TOM 00A

INFORMACJE OGÓLNE

Opracowanie stadium projektu budowlanego budowy Południowej Obwodnicy Warszawy na odcinku od węzła „Puławska” do węzła „Lubelska” (długość ok. 19.5 km) – Koncepcja Programowa realizowane jest przez Konsorcjum składające się z trzech biur projektowych:

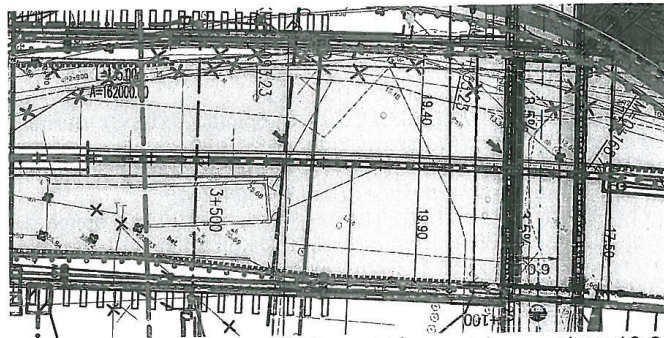
7. Niewłaściwe rozwiązanie, niezgodne z Warunkami technicznymi, polegające na umieszczeniu na przejeździe awaryjnym w km ok. 3+525 urządzenia odprowadzającego wodę z jezdni w konsekwencji występowania przejazdu na łuku poziomym i zastosowania odwodnienia liniowego. Powyższe urządzenie może stanowić przeszkodę w sprawnym przejeździe pojazdów z jednej jezdni na drugą.

Stanowisko Projektanta: Poniżej treść pisma, które zostało przesłane 19.04.2013 do GDDKiA z prośbą o opinię:

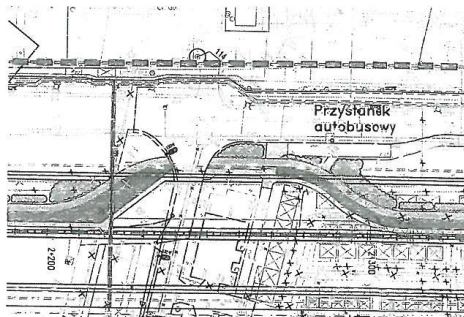
9. Brak osłon przeciwoślńieniowych, które powinny być zastosowane w celu eliminacji wpływu oślnienia na łukach poziomych trasy oraz na odcinkach występujących blisko siebie łącznic i dróg lokalnych.

Uwaga zostanie wprowadzona do projektu.

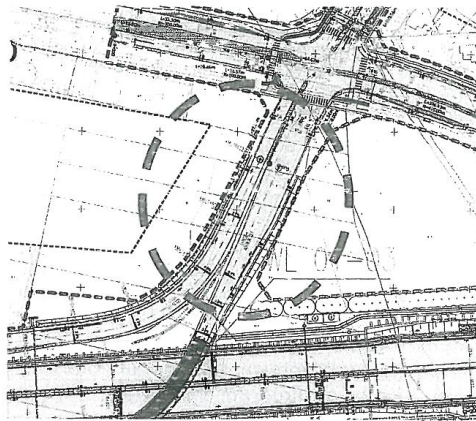
2. W węźle Ursynów Zachód zaprojektowano niewłaściwe łącznice Ł1 i Ł3 dwupasowe P2 - ich geometria jest niedostosowana do prognozowanego natężenia: na Ł1 - 1440 P/h, na Ł3 - 2160 P/h. Dla takiego natężenia należy stosować łącznice P3 (z pasem awaryjnym) oraz podwójny pas wyłączania, który zastosowano jedynie dla łącznicy Ł3.

Stanowisko Projektanta: Dla łącznicy Ł1 przy zastosowaniu pasa wyłączania jak dla łącznicy P3 nie spełnimy warunku: zmiana liczby pasów ruchu, prowadzonych w każdym z kierunków w tunelu, może nastąpić przed wlotami do tunelu w odległości nie mniejszej niż 170 m w obszarze zabudowanym.

Tut. Oddział poprosił Projektantów o dokonanie korekty przekroju łącznicy Ł3 z P2 na P3.

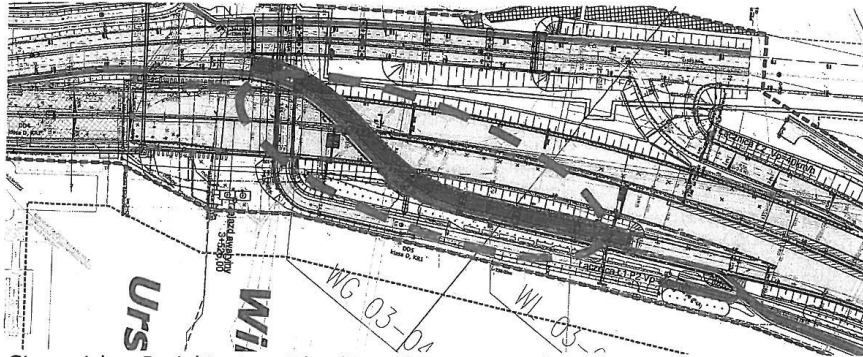
Taka sama sytuacja występuje na jezdni lewej pomiędzy węzłem Przyczółkowa a węzłem Ursynów Wschód, gdzie brak jest właściwych pasów włączania i wyłączania na/z drogi głównej (odcinki przyspieszenia i zwalniania wraz z klinami), a odcinek przeplatania występuje na jezdni głównej pomiędzy węzłami Przyczółkowa i Ursynów Wschód.

Z uwagi na budowę węzłów, zdaniem Projektanta zastosowane rozwiązanie tj. pasy przeplatania pomiędzy węzłami Przyczółkowa i Ursynów wschód są rozwiązaniem możliwie najbezpieczniejszym i optymalnym w tej sytuacji. Przepisy pozwalają na przeplatanie na jezdni głównej drogi ekspresowej pomiędzy łącznicami tego samego węzła. W naszym przypadku przeplatanie to następować będzie pomiędzy łącznicami sąsiednich tak blisko połączonych węzłów, że z uwagi na potoki ruchu nie pozwala na wykonanie podwójnych pasów włączenia dla węzła Ursynów Wschód. Rozwiązanie to nie jest do końca zgodne z przepisami ale maksymalnie bezpieczne w tej sytuacji i dlatego projektant występuje o odstępstwo od przepisów. Dodatkowe zajęcie terenu przez drogi zbiorczo-rozprowadzające w dzielnicy Wilanów jest praktycznie niemożliwe ponieważ spowodowało by to rozszerzenie zajętości terenu i wymagało terenu na którym rozpoczęto budowę innych inwestycji lub wykonano plany budowy wynikające z wcześniej określonych (w 2004r) przez BPRW linii rozgraniczających.

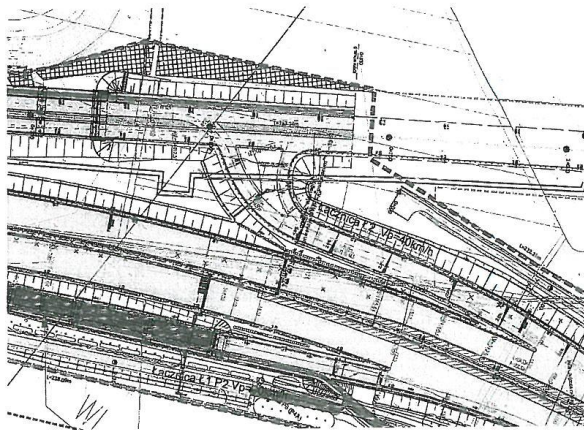
5. Prędkość projektowa łącznicy Ł1 nieadekwatna do geometrii w planie i profilu. Przyjęto $V_p=50$ km/h, tymczasem jej przebieg w planie i przekroju podłużnym wymusza wprowadzenie ograniczenia prędkości do 40 km/h.

Stanowisko Projektanta: Parametry łącznicy w planie i profilu dostosowane są do prędkości 50 km/h.

Tut. Oddział zalecił wprowadzić w wyjaśnieniu informację o widoczności.

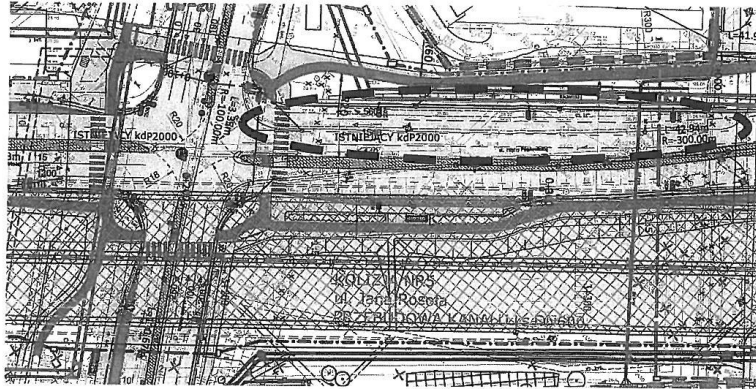
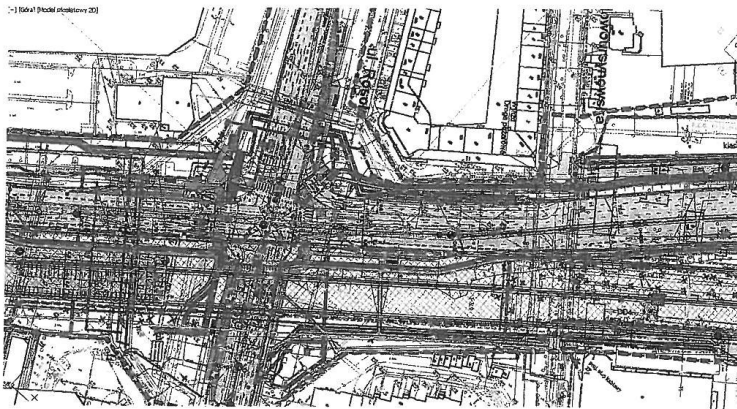
8. Niedostosowana geometria skrzyżowania ul. Płaskowickiej z ul. Rosoła, niedostosowana do natężeń ruchu. Przewidziano tylko 1 pas do skrętu w prawo z ul. Płaskowickiej dla prognozowanego natężenia w szczycie porannym wynoszącego 1350 p/h. Dodatkowo pas ten posiada długość jedynie 100 m, przez co pojazdy skręcające w prawo będą blokowały pas do jazdy na wprost.

Tut. Oddział zalecił poprawę pierwotnego rozwiązania.

Przeprojektowano geometrię ul. Płaskowickiej oraz skrzyżowanie z ul. Rosoła. Ulica Płaskowickiej posiada obecnie 4 pasy ruchu, z czego 2 są wydzielone jako prawoskręt w ul. Rosoła, a 2 na wprost, dodatkowo dochodzi piąty pas dla lewoskrętu w ul. Rosoła w kierunku południowym. Zaprojektowano również trójkątną wyspę dzielącą oddzielającą skręt w prawo od ruchu na wprost. Przepustowość tak zaprojektowanego skrzyżowania z sygnalizacją świetlną będzie zapewniona do 2035 r.

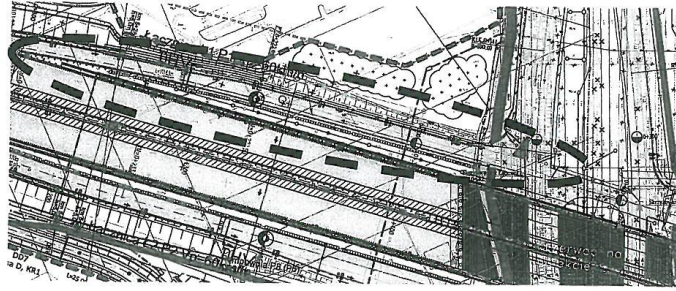
1. Na wylocie skrzyżowania z wyspą centralną (na łącznicy wjazdowej Ł1) wyznaczono zakończenie pasa ruchu z prawej strony na przedłużeniu zasadniczego pasa ruchu na wprost na wlocie. Tym samym zakończono zasadniczy pas ruchu. Liczba pasów ruchu na wprost na odpowiadającym sobie wlocie i wylocie skrzyżowania powinna być taka sama jak na odcinku drogi przed skrzyżowaniem. Zakończenie pasa ruchu powinno występować z lewej strony na końcu łącznicy, co jest bezpieczniejsze i będzie rozwiązaniem efektywniejszym ruchowo (prognozowane natężenie ruchu wynosi 1190 P/h i jest w górnej granicy stosowania łącznicy P1, w zasadzie korzystniejsza jest łącznica dwupasowa ewentualnie dłuższy odcinek łącznicy o przekroju dwupasowym).

Stanowisko Projektanta: Na wylocie skrzyżowania (na łącznicy wjazdowej Ł1) natężenie 1190 P/h wynika głównie z relacji prawoskrętnej z ul. Przyczółkowej (wlot od str. płn.) - 750 P/h, natomiast natężenie ruchu wynikające z relacji „na wprost” jest znikome. W związku z powyższym, uzasadnionym rozwiązaniem jest traktowanie prawego pasa łącznicy Ł1 jako dodatkowego pasa dla relacji prawoskrętnej z ul. Przyczółkowej, który zanika. Uwarunkowania terenowe uniemożliwiają zastosowanie łącznicy o przekroju dwupasowym.

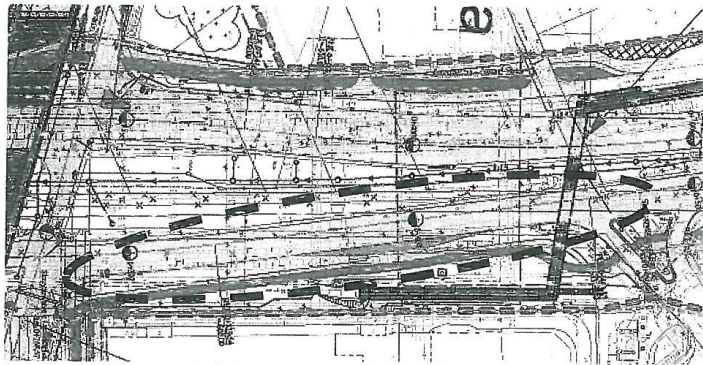
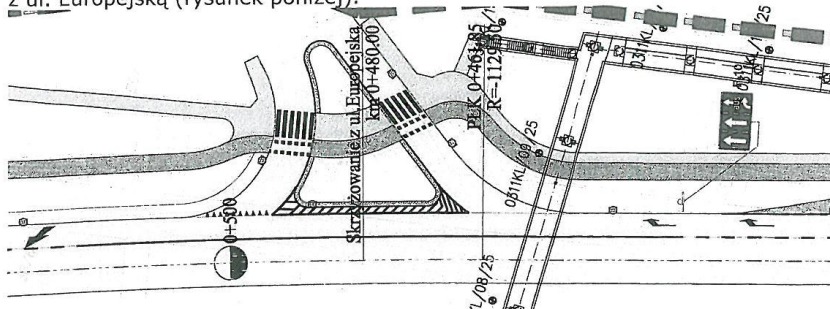
3. Niewłaściwe rozwiązanie na wylocie ul. Przyczółkowej w kierunku Centrum, gdzie skrajny prawy pas ruchu przechodzi w pas do skrętu w prawo na ul. Europejską. Dodatkowo przed skrętem w prawo zlokalizowano zatokę autobusową. Takie rozwiązanie stwarzać może zagrożenie bezpieczeństwa ruchu, gdyż część pojazdów będzie przyspieszać w celu włączenia się do ruchu, a część będzie zwalniać przed skrętem w prawo i dodatkowo następować będzie przeplatanie ruchu z autobusami wyjeżdżającymi z zatoki.

Stanowisko Projektanta: Lokalizacja zatoki autobusowej wynika z uwarunkowań terenowych i jest wynikiem konsultacji społecznych i nie może zostać zmieniona. Projektant proponuje wprowadzenie korekty zasad organizacji ruchu na skrzyżowaniu ul. Przyczółkowej z ul. Europejską umożliwiające włączenie autobusów w prawy pas ruchu z możliwością przejazdu przez to skrzyżowanie.
 Tut. Oddział uznał za zasadne przeprowadzenie ponownej analizy przez Projektantów.
Uzupełnienie odpowiedzi Projektanta po radzie technicznej w sprawie Raportu: Geometria wylotu jest optymalna z punktu widzenia przepustowości, bezpieczeństwa oraz dostępności terenu. Lokalizacja zatoki została ustalona podczas konsultacji społecznych. Wprowadzono korektę organizacji ruchu pozwalającą na bezpieczne

włączenie do ruchu autobusów – możliwość przejazdu na wprost przez skrzyżowanie z ul. Europejską (rysunek poniżej).

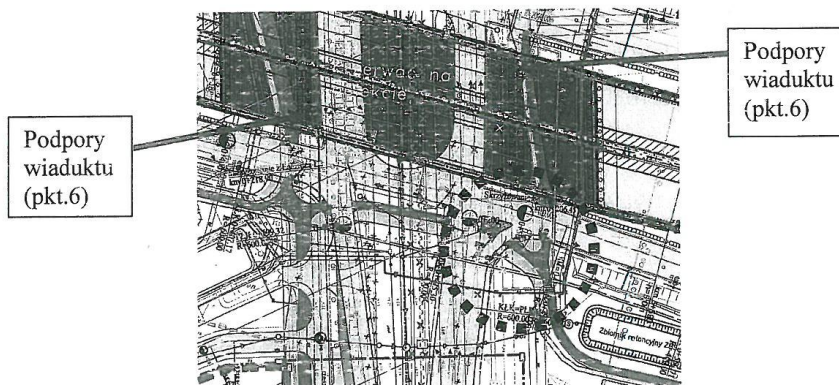
4. Na wlocie ul. Przyczółkowej z kierunku Góry Kalwarii skręt w prawo prowadzony jest korytarzem ruchu przy wyspie trójkątnej, która może uniemożliwiać przejście pieszych i przejazd rowerzystów przez całą ulicę, przynajmniej na jednym z kierunków, w jednej fazie sygnalizacyjnej, co może pogorszyć warunki ich ruchu.
Stanowisko Projektanta: Brak wyspy trójkątnej wydłuży drogę ewakuacji pieszych i rowerzystów do około 20m, wyspa ma za zadanie stanowić dodatkowy azyl dla pieszych i rowerzystów. Przy założonym programie sygnalizacji przejście pieszcy oraz przejazd rowerzystów w jednej fazie jest zapewniony.
Tut. Oddział zalecił zmianę geometrii wlotu oraz usunięcie wyspy kanalizującej ruch.
Uzupełnienie odpowiedzi Projektanta po radzie technicznej w sprawie Raportu:
 Zmieniono geometrię wlotu oraz usunięto wyspę kanalizującą ruch.

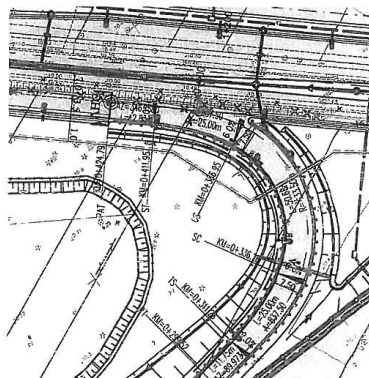
- Zbyt mały promień łącznicy Ł1, który wynosi 33,5 m, co jest niezgodne z WT. Dla łącznicy bezpośredniej minimalna $V_p = 40$ km/h, dla której promień nie powinien być mniejszy niż 45 m. Tak mały promień łącznicy pogarsza poziom bezpieczeństwa ruchu (ograniczona widoczność, utrudniona przejezdność). Ponadto zastosowana geometria łącznicy uniemożliwia właściwą lokalizację znaku ograniczenia prędkości 40 km/h, który powinien być ustawiony na początku łuku, a jednocześnie znak ten nie powinien zasłaniać znaku D-7.

Zostanie wprowadzona korekta łuku w planie na $R=50$ m.

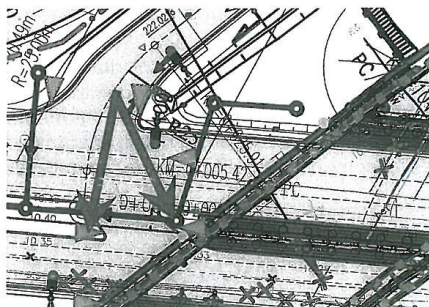
- Brak widoczności na skrzyżowaniu łącznicy Ł2 z Wałem Miedzeszyńskim spowodowany lokalizacją konstrukcji obiektu w polu widoczności. (rys. w pkt. 6)
Stanowisko Projektanta: Wprowadzony zostanie znak „stop” zamiast „ustęp pierwszeństwa”.

W celu wprowadzenia „ustęp pierwszeństwa” konieczne byłoby przesunięcie podpór obiektu o 5m, a co za tym idzie zwiększenie konstrukcji obiektu i podniesienie niwelety trasy głównej. Niemożliwe jest podniesienie niwelety TG z powodu konieczności jej przejścia pod łącznicą Ł0 300m dalej.

Tut. Oddział przyjął powyższe wyjaśnienie Projektanta.

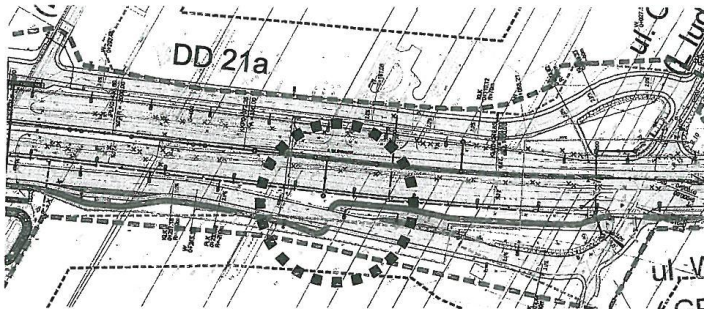
8. Nieprawidłowa lokalizacja zatok autobusowych na drodze równoległej do Wału Miedzeszyńskiego. Ze względów bezpieczeństwa ruchu zatokę na drodze jednojezdniowej należy usytuować z przesunięciem w kierunku ruchu względem zatoki dla kierunku przeciwnego (rys. w pkt. 9).

9. Nieprawidłowa lokalizacja przejścia dla pieszych i przejazdu drogi rowerowej pomiędzy w/w zatokami autobusowymi. Piesi będą wychodzili zza autobusu na jedną. Ponadto niekorzystne jest wyznaczenie przejazdu dla rowerów w miejscu innym niż

Zatoki autobusowe zostaną przesunięte.

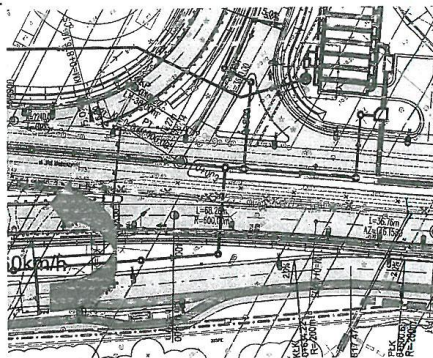
13. Niewłaściwa lokalizacja wjazdu z łącznicy Ł5 na Wał Miedzeszyński w bliskiej odległości za skrzyżowaniem z łącznicą Ł4, co powoduje, że znak A-6d ostrzegający o włączeniu się drogi z prawej strony ustawiony jest jeszcze przed wcześniejszym skrzyżowaniem. Ponadto wzajemna lokalizacja włączenia łącznicy Ł5 do Wału Miedzeszyńskiego i skrzyżowania łącznicy Ł4 z Wałem Miedzeszyńskim sprzyja nieprawidłowym manewrom. Z łącznicy Ł5 można wbrew przepisom skręcić w lewo w Wał Miedzeszyński.

Stanowisko Projektanta: Uwaga uwzględniona. Wprowadzono korektę włączenia łącznicy do ul. Wał Miedzeszyński.

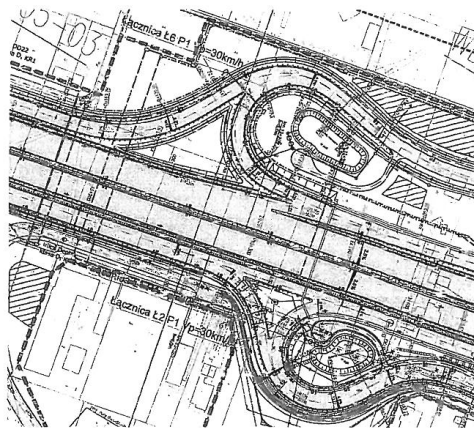
15. Niekorzystna lokalizacja zatoki autobusowej na ul. Ogórkowej na wylocie skrzyżowania z Wałem Miedzeszyńskim wyznaczonej na łuku poziomym o małym promieniu, co utrudnia widoczność dla kierowcy autobusu podczas włączania się do ruchu.

Wyprostowanie skrzyżowania ul. Wał Miedzeszyński z ul. Ogórkową spowoduje, że zatoka autobusowa zlokalizowana będzie na odcinku prostym.

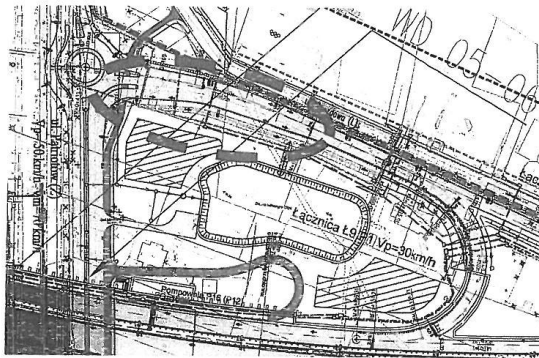
powodować utrudnienia w ruchu (zatrzymania pojazdów) i występowanie zdarzeń drogowych. Łączne natężenie 1190 P/h wskazuje na potrzebę zastosowania łącznicy dwupasowej.

Stanowisko Projektanta: Uwarunkowania lokalne, w postaci ul. Drozdowej po stronie północnej, ograniczają możliwości kształtowania układu drogowego.

Zwracamy uwagę, że zgodnie z założeniem Projektanta wszystkie drogi dojazdowe do rond są elementem układu lokalnego, więc Ł9 nie jest łącznicą a drogą co najwyżej klasy Z, ograniczoną krawężnikiem i prędkością projektową 30km/h, co jest zgodne z WT.

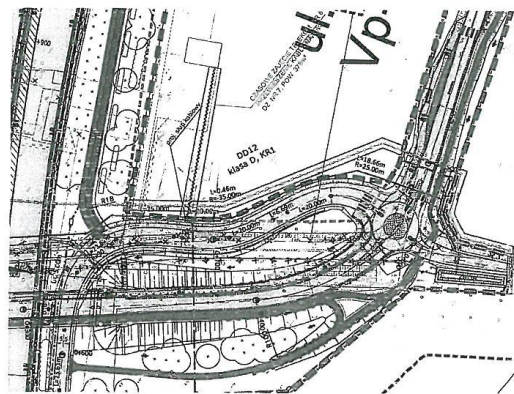
2. Na przejeździe drogowym WD 03-09 w ciągu ul. Sytej kl. Z łuk poziomy wyznaczono za łukiem pionowym, co może powodować zaskoczenie kierowcy nagłą zmianą zwrotu kierunku jazdy i prowadzić do wypadnięcia pojazdu z drogi na łuku, jak również do wjazdu na rondo ze zbyt dużą prędkością, zwłaszcza że zastosowano rondo o średnicy zewnętrznej $D=21m$ czyli mini rondo, podczas gdy na drodze klasy Z powinno się stosować co najmniej rondo małe o D w przedziale $26m(22m) - 40m(45m)$. W ciągu ul. Sytej przewiduje się komunikację autobusową, co dodatkowo może pogarszać warunki ruchu na przedmiotowym odcinku drogi.

Od najwyższego miejsca na łuku pionowym nad S2 do początku łuku w planie jest prawie $140m$., więc nie może być mowy o zaskoczeniu łukiem poziomym. Właśnie ta odległość (teren zabudowany – dopuszczalna prędkość to $50 km/h$) i dobra dostrzegalność skrzyżowania umieszczonego na łuku wklęsłym pozwala na odpowiednio wczesne zareagowanie kierowcy. Własności ruchowe Mini Ronda wpływają na poprawę bezpieczeństwa ruchu przy załamany przebiegu drogi nadrzędnej. Takie rondo same w sobie powodują ograniczenie prędkości i uspokojenie ruchu.
